改善箇所説明図

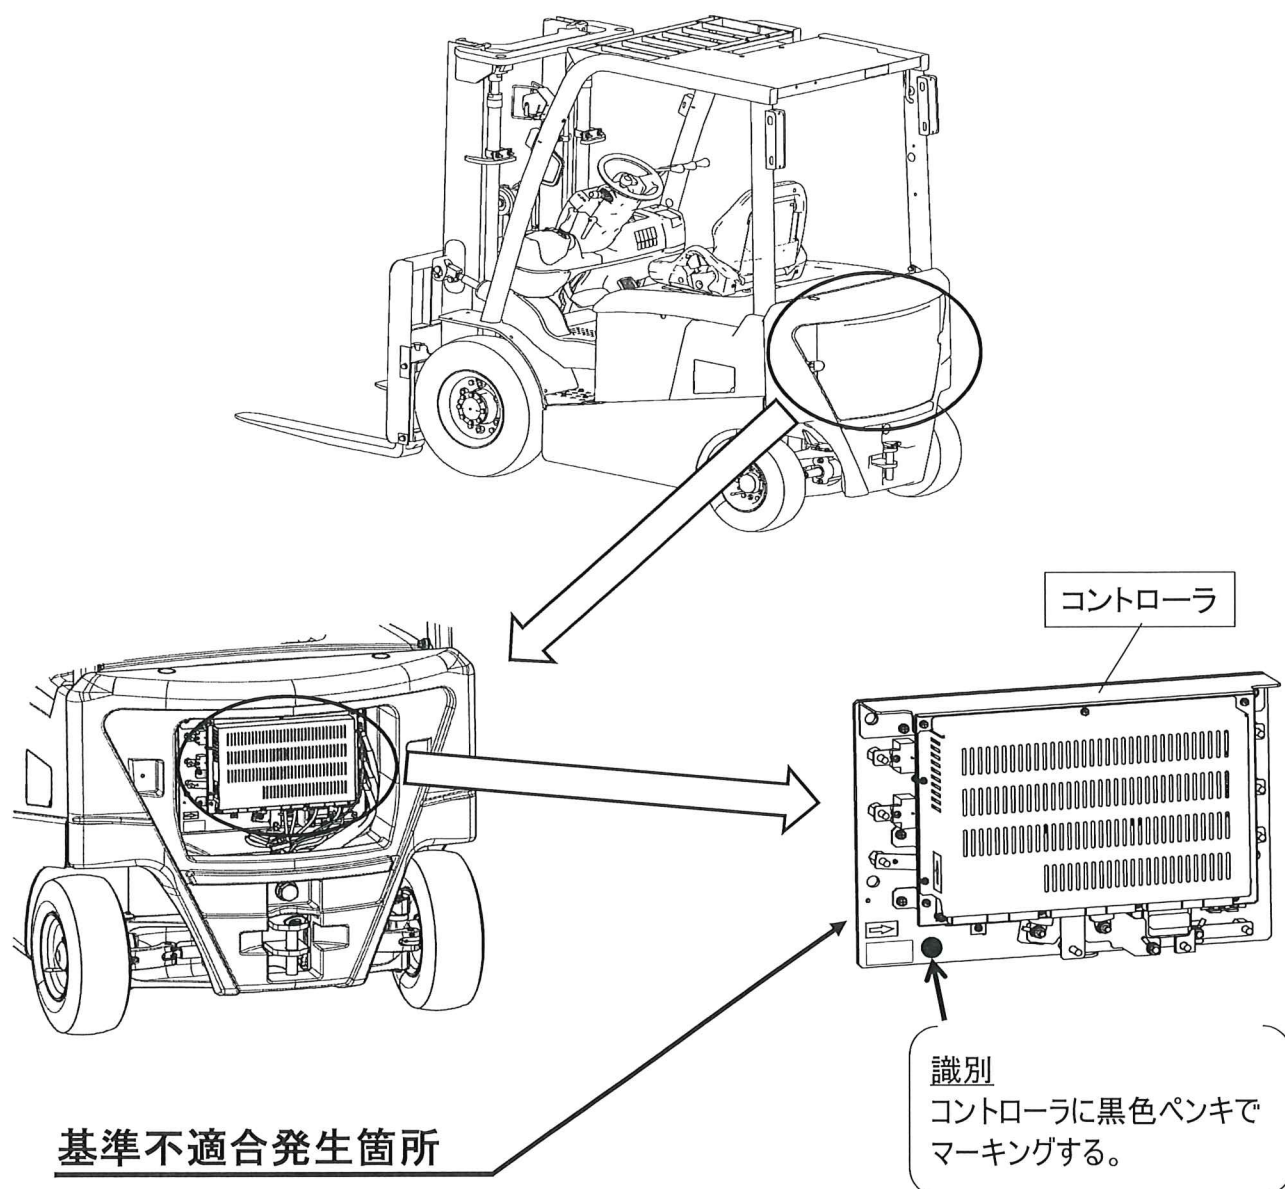
カウンタバランス式バッテリーフォークリフトにおいて、走行制御コントローラのトランジスタの容量不足及び放熱グリスの塗布のバラツキにより、高負荷時においてトランジスタに電流が集中し、トランジスタの温度が高温になるものがある。そのため、温度上昇によってトランジスタが破損し、走行モーターへの電流が絶たれ、走行できなくなるおそれがある。

全車両、走行制御コントローラを対策品に交換する。
なお、放熱グリスを放熱性の高いグリスに変更し、取付け面両面に放熱グリスを塗布する。
